建屋送・排風機のインターロック変更の概要

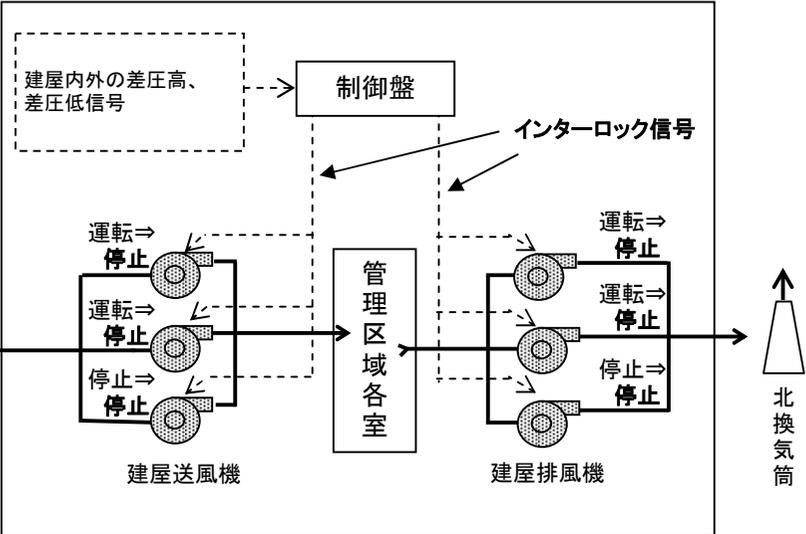
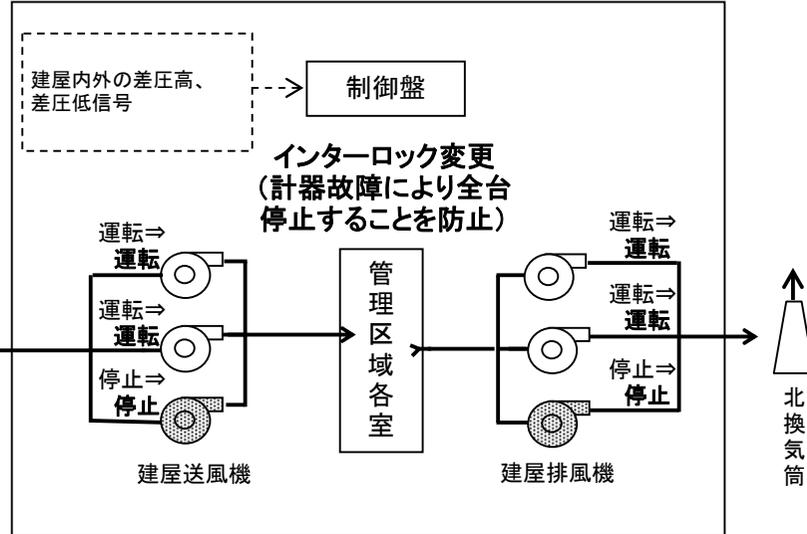
変更前	変更後	主な変更の内容
<p>＜通常運転時＞ 建屋送風機、建屋排風機ともに3台中2台運転</p> <p style="text-align: center;">↓</p> <p>＜建屋内外の差圧高または差圧低検知時＞ 建屋送風機、建屋排風機ともに全台停止</p> <p style="text-align: center;">使用済燃料受入れ・貯蔵建屋</p> 	<p>＜通常運転時＞ 建屋送風機、建屋排風機ともに3台中2台運転</p> <p style="text-align: center;">↓</p> <p>＜建屋内外の差圧高または差圧低検知時＞ 建屋送風機、建屋排風機ともに全台停止しない</p> <p style="text-align: center;">使用済燃料受入れ・貯蔵建屋</p>  <p style="text-align: center;">インターロック変更 (計器故障により全台停止することを防止)</p>	<p>2008年5月に高レベル廃液ガラス固化建屋において発生した、排風機が全台停止した事象を受けて、使用済燃料受入れ・貯蔵建屋の換気設備において、計器が故障した場合に建屋送・排風機が全台停止することを防止するため、インターロックを変更する。</p>
